110 年度花蓮溪水系各堤段構造物維修改善工程

「大全堤段-側溝新建」工區

工程及生態檢核資料

設計階段

大進1+030農路橋斷面

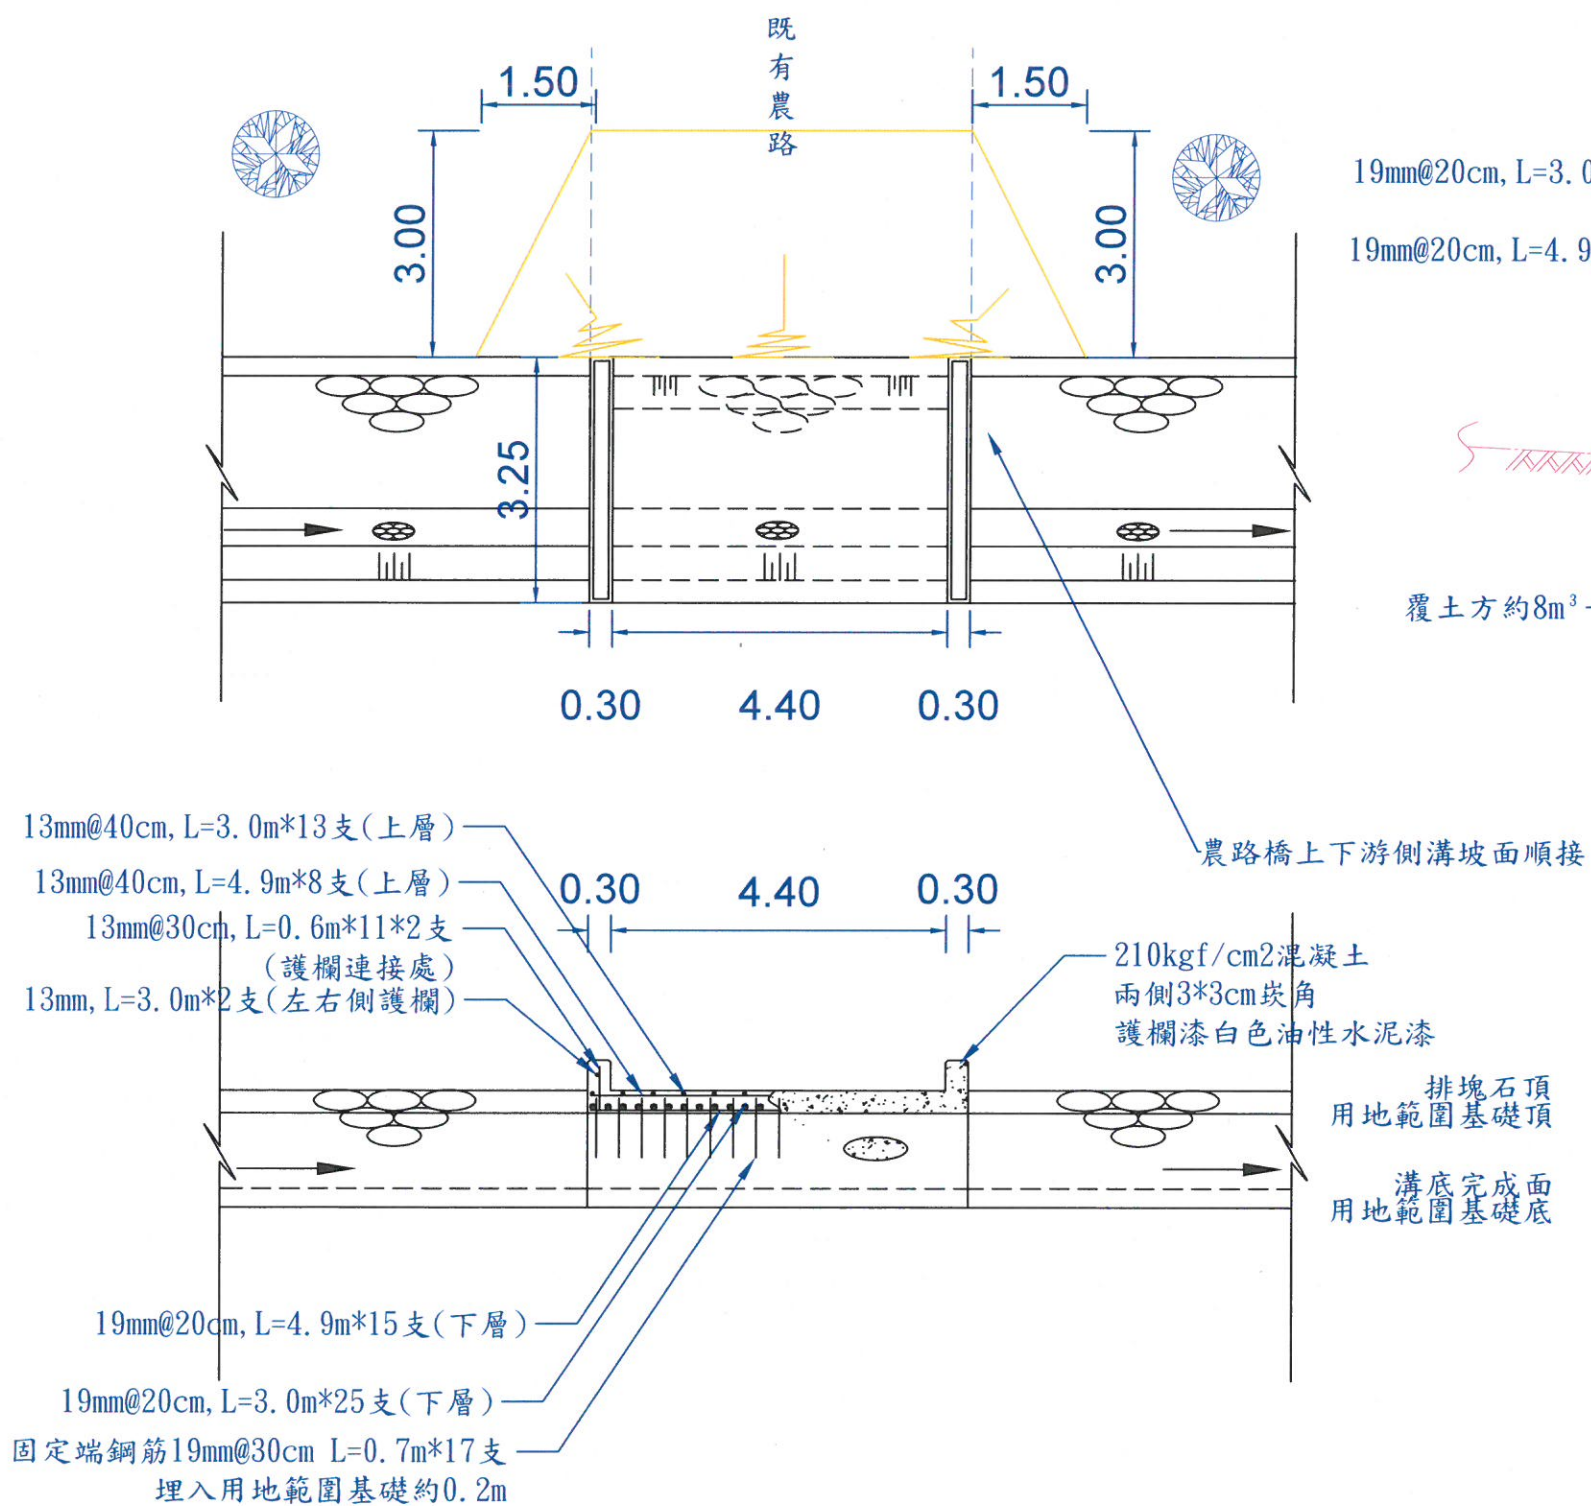
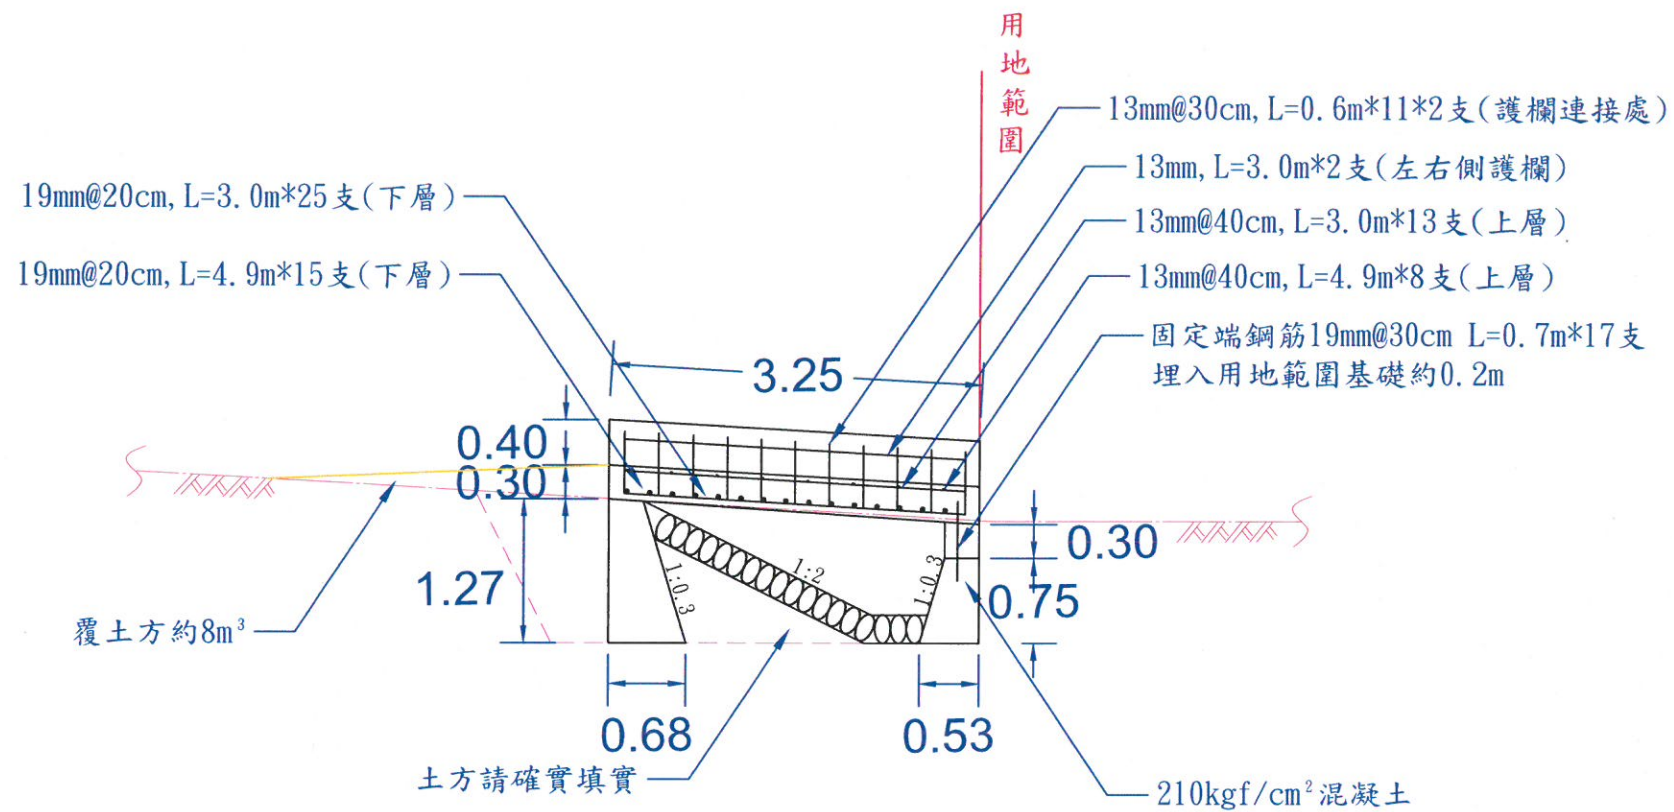
5	大進堤防 0K+950~1K+150 處： 本處規劃之側溝以乾砌塊石為坡面，建議完工後可於塊石坡面覆上薄薄一層土壤，以加速植生恢復，避免工程施作後的三面光之觀感。土也讓及其後之植生，亦有利於跌落之生物攀爬脫離，特別是攀爬能力較低的龜蟹等爬行動物。  圖 1 有土壤之坡面植生恢復較為快速	側溝形式，針對加速植生部份，因側溝有排水及管理需求，為避免植生過於茂盛阻礙通水斷面及破壞砌塊石坡面；原砌塊石測溝坡度設計約為 1:1，已於圖說調整為 1:2 提供爬行動物脫離。
6	大進堤防 0K+950~1K+150 處： 本處側溝規劃路線上若有直徑 10 公分以上的樹木(現場勘查可見無患子、風鈴木、落羽松等)，皆應掛牌造冊，予以保留或移植，移植建議移植至大全堤防處，或如公園及周邊其他需要景觀樹木的地方。設計單位須提供移植計畫書供施工單位參考，並納入設計圖說及發包文件，且移植樹木則須追蹤存活率並監測樹木健康。  圖 2 本處側溝規劃路線上之樹木	將於廠商施工前說明會告知需採取之生態檢核措施(掛牌造冊)，將納入品質成果報告書中，並依本署施工規範 02931 章要求廠商移植時辦理檢驗及養護。
7	大進堤防 0K+950~1K+150 處： 移植時以保持該樹種良好樹形為原則，並注意樹冠修剪及斷根的處理。樹木移植作業應遵守行政院公共工程委員會樹木移植作業參考原則，及水利署施工規範，或可參考如台北市樹木移植作業規範等，並聘請專業樹木移植團隊進行作業。	敬悉，將於要求廠商遵守行政院公共工程委員會樹木移植作業參考原則，及水利署施工規範。

填表人員 (單位/職稱)	徐菟佐(觀察家生態顧問有限公司/研究員)	填表日期	民國 110 年 5 月 5 日
解決對策項目		實施位置	花蓮縣光復鄉大進村 光復溪下游右岸防汛道路旁側溝
解決對策之詳細內容或方法(需納入施工計畫書中) 【減輕】大進堤防0K+950~1K+150處：本處規劃之側溝以乾砌塊石為坡面，塊石測溝坡度設計約為1:2提供爬行動物脫離。 【減輕】大進堤防0K+950~1K+150處：本處側溝規劃路線上的樹木，皆應掛牌造冊，予以保留或移植，並將於廠商施工前說明會告知。設計單位須提供移植計畫書供施工單位參考，並納入設計圖說及發包文件，且須追蹤存活率並監測樹木健康。最後將納入品質成果報告書中，並依本署施工規範02931章要求廠商移植時辦理檢驗及養護。 【減輕】大進堤防0K+950~1K+150處：移植時以保持該樹種良好樹形為原則，並注意樹冠修剪及斷根的處理。樹木移植作業將要求廠商遵守水利署施工規範，或可參考如台北市樹木移植作業規範等，並聘請專業樹木移植團隊進行作業。 【減輕】大進堤防0K+950~1K+150處：若樹木位於規劃路線的邊緣，於圖說中告知工務所如遇不易移植之樹木，依現場實際情況調整。並建議以不破壞樹木根系及枝幹為原則，調整側溝路線或側溝邊坡設計。			
圖說：(大進堤防0K+950~1K+150測溝坡度設計約為1:2) 大進1+030農路橋斷面 單位：公尺
